## 油タンカー用共通構造規則

KC#203

Case 1

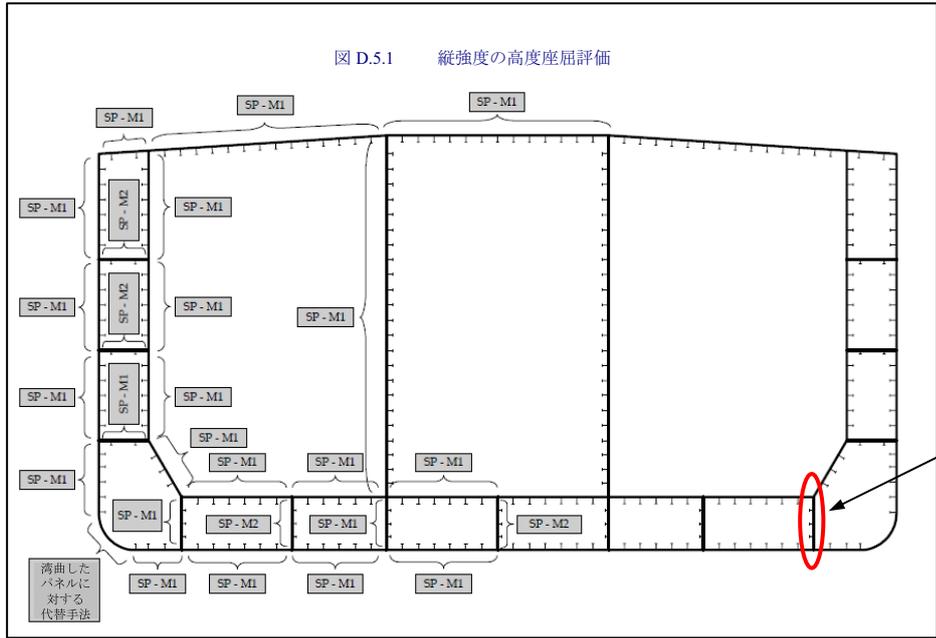
1.1  
 サイドガーダに両端スニップの防撓材を取り付けた場合、以下のうち、どの評価法を適用すればよいか？

- SP-M1 (端部はスニップとする)
- SP-M2 (端部はスニップとする)
- UP-M1
- UP-M2

KCID No.	関連規則	種別	項目	完了日	質問	回答	添付有無
704 attc	App.D Table D5.1	Question	高度座屈解析法	2008/8/29	添付資料の1.1, 2.1-2.3及び3.1-3.2の場合における高度座屈解析法について明確にされたい。	各ケースにおいて適用すべき評価手法は以下のとおりです。 1.1 SP-M1 2.1 SP-M2で通常の防撓材に垂直な2次防撓材を考慮する。 2.2 SP-M2 (ご理解のとおり) 2.3 開口部における座屈評価は10/3.4Iによる。 3.1 SP-M1	有
890 attc	Fig D.5.1	Question	水平桁	2009/3/25	トップサイドタンクのない船舶の場合、図D.5.1により評価法2(SP-M2)は二重船側内の上部水平桁に適用される。しかしながら、ケミカルタンカーのようなトップサイドタンクのある船舶の場合(添付図参照)、評価法2(SP-M2)が内殻の傾斜したトップサイドの板に付く上部水平桁にも適用されるのか？上部水平桁の形状がホップタンク斜板に付く下部水平桁と類似であることを考慮すると、上部水平桁には評価法2(SP-M2)の代わりに評価法1(SP-M1)を適用できると考える。明確にされたい。	このような構造の場合、上部水平桁には評価法1(SP-M1)が用いられます。	有
940 attc	Table D.5.1	CI	座屈評価におけるドッキングブラケットの考慮	2010/3/8	ドッキングブラケットは一般的に、例えばVLCCのような大型油タンカーの二重底縦通桁に取り付けられている。このような二重底桁の高度座屈評価について(添付図参照) 1) ドッキングブラケットは二次防撓材として考慮すべきか、或いは主要支持部材(PSM)とすべきか？ 2) 主要支持部材とする場合、表D.5.1 備考(3)において、規則的に配置された防撓材(つまり二重底桁にある縦通防撓材)は、『スニップ端』として考慮すべきか？ 明確にされたい。	下記の通りです。 1) ドッキングブラケットは二次防撓材として考慮します。 2) 規則的に配置された防撓材はスニップ端として考慮します。	有

Case 2

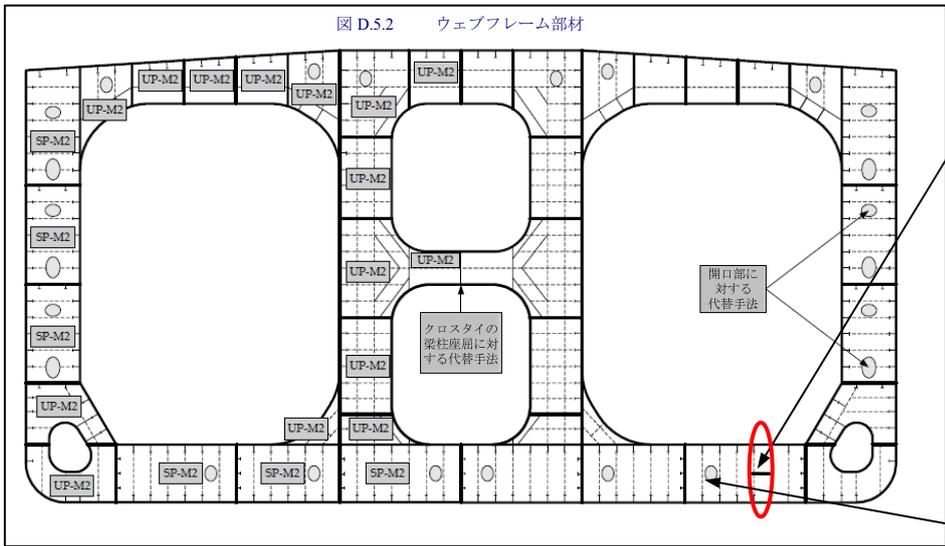
2.1  
 フロアに座屈防止用の二次防撓材を取り付けた場合、どの評価法を適用すればよいか？

2.2  
 他のパネルについては、防撓材の数を 6 本として、SP-M2 を適用することで正しいか？

2.3  
 開口をモデル化せず、付録 B の表 B.2.2 に従い板厚を減じてモデル化している場合には、どのようにして、パネルの座屈評価を行えばよいか？

Case 3

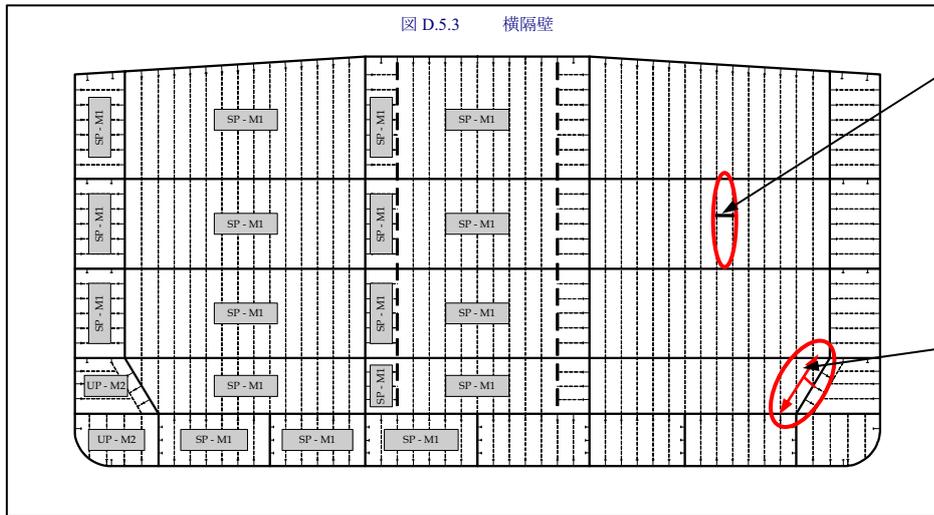
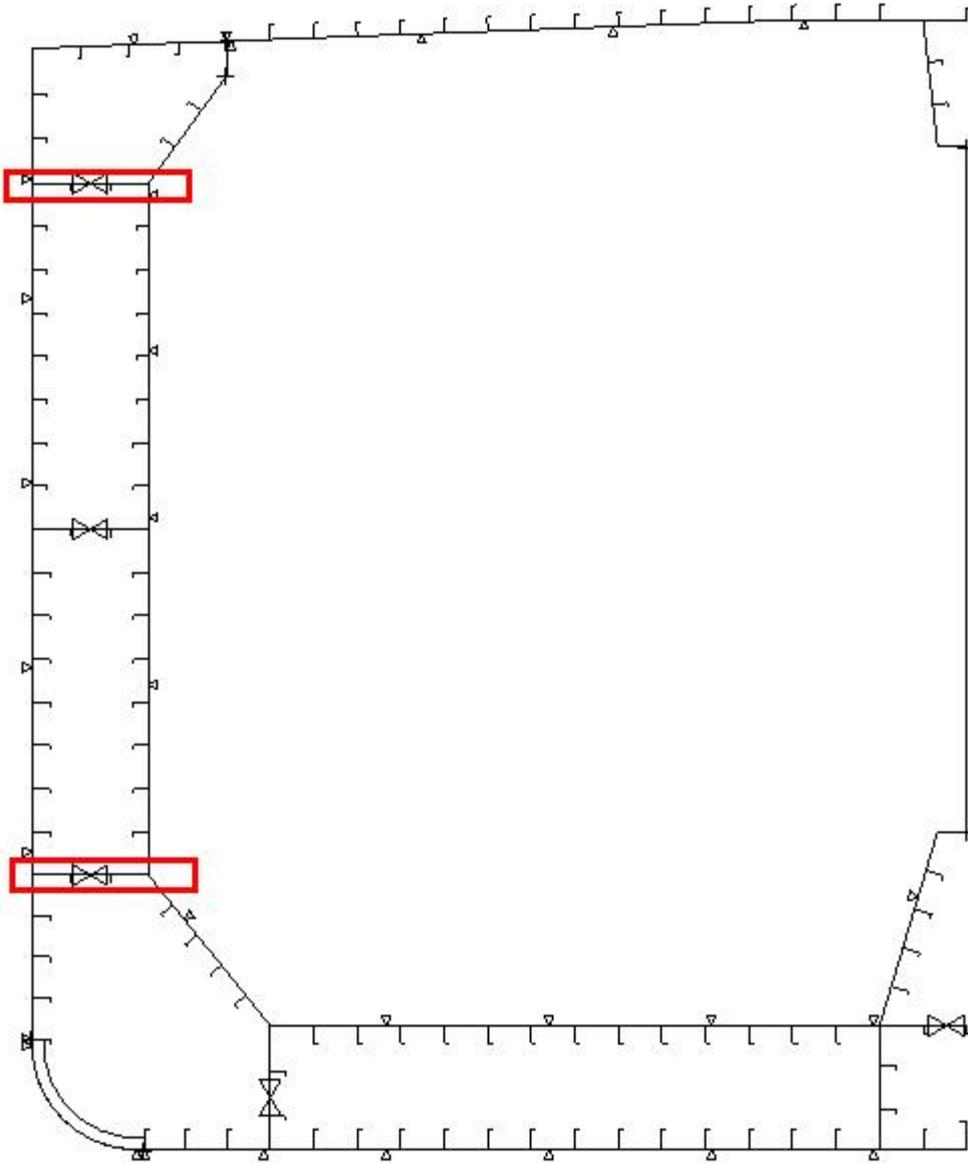
隔壁に座屈防止用の二次防撓材を取り付けた場合、以下のうち、どの評価法を適用すればよいか？

- SP-M1  
(二次防撓材を考慮する)
- UP-M1
- UP-M2

図に示すように、防撓材を配置した場合には、以下のうち、どの評価法を適用すればよいか？

- SP-M1
- UP-M1
- UP-M2

KC#890

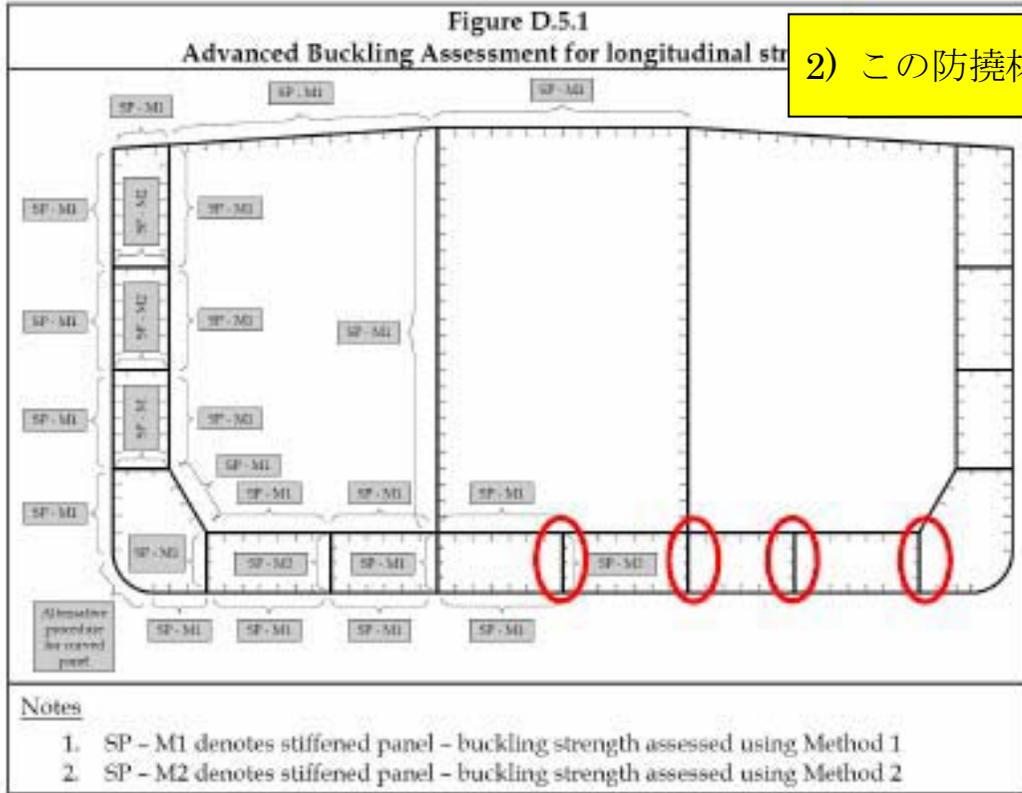
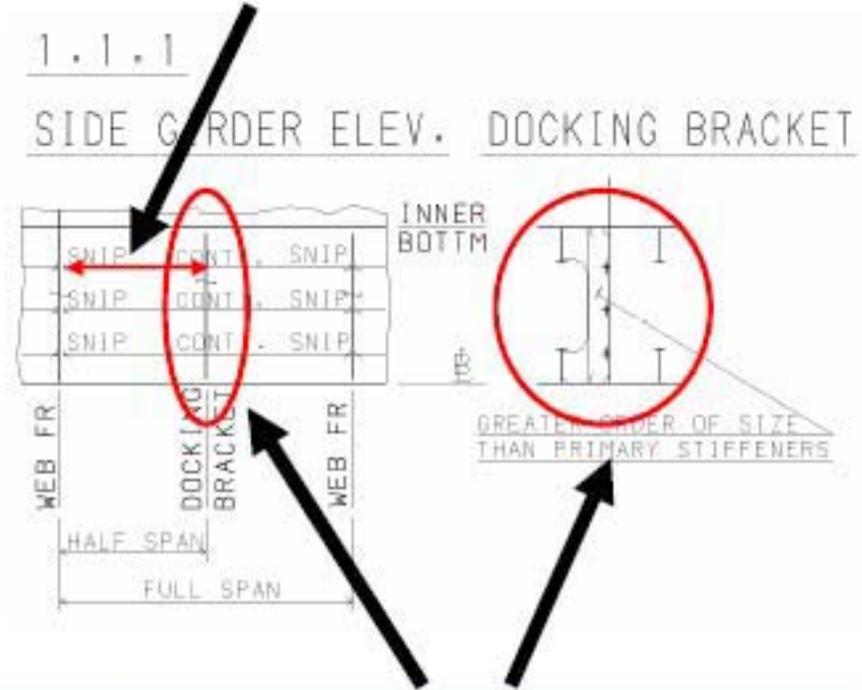
2) この防撓材はスニップとすべきか、或いは連続とすべきか？

1) ドッキングブラケットは『二次防撓材』か、『主要支持部材』か？

## HORIZ. GIRDER PLAN

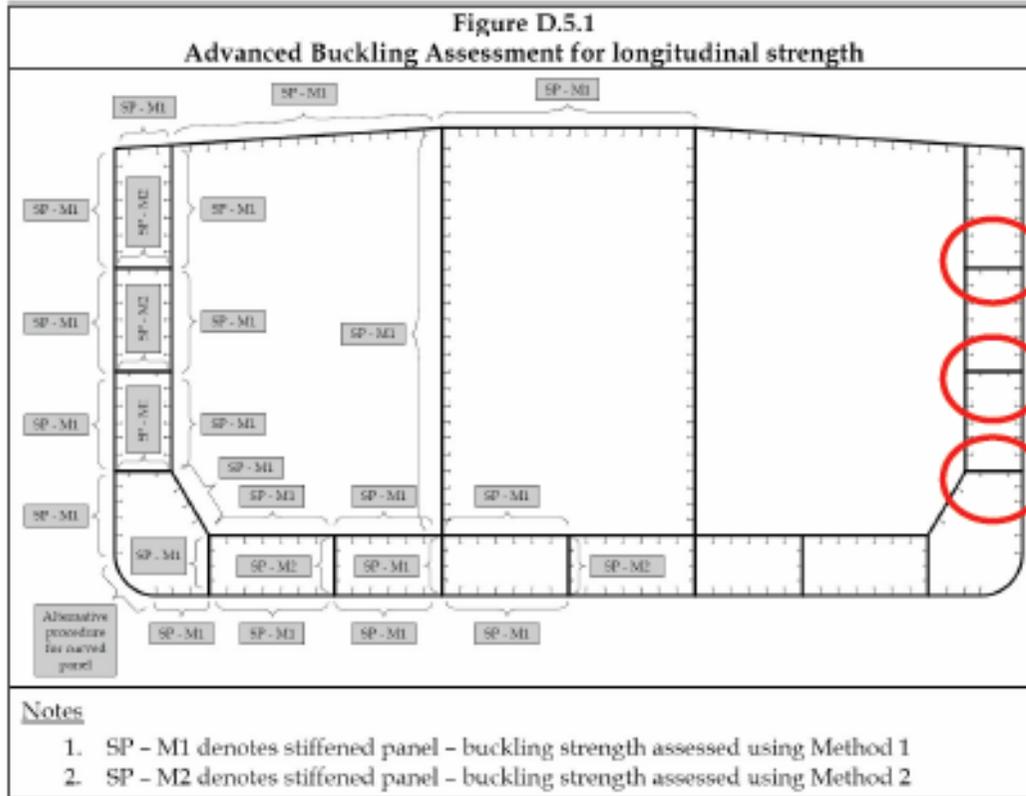
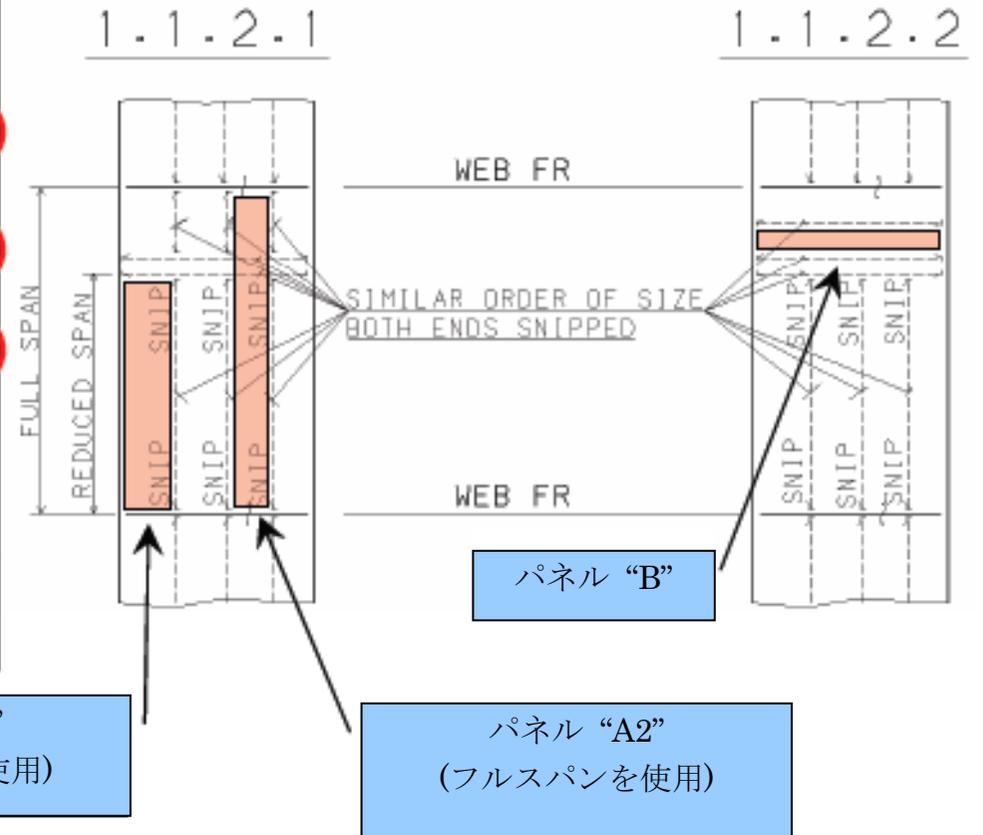
- 1) 座屈パネルを A1 のように定義して問題ないか？
- 2) A2 はどうか？ 可能であるか？
- 3) 'SP-M1'はパネル'A'(A1 あるいは A2)に、'UP-M2'はパネル'B'に用いると考えるが、正しいか？

KCID No.	関連規則	種別	項目	完了日	質問	回答	添付有無
941 attc	Table D.5.1	CI	座屈パネルの定義及び水平ガードにおける座屈評価法	2010/3/8	<p>添付図に示すような特殊な配置の防撓材を持つ水平桁の座屈パネル及び座屈評価法を定義する場合、</p> <p>1) 'A1'のような座屈パネルを定義することは可能か？</p> <p>2) 'A1'の代わりに'A2'のような座屈パネルを定義することは可能か？</p> <p>3) 図に示すパネルに対し、どの座屈評価法が適用されるか？</p> <p>添付図を参照の上、本件を明確にされたい。</p>	<p>1) パネル'A1'は可能です。</p> <p>2) パネル'A2'は可能ではありません。</p> <p>3) パネル'A1'及び'B'ともに、'UP-M2'を用います。</p>	有
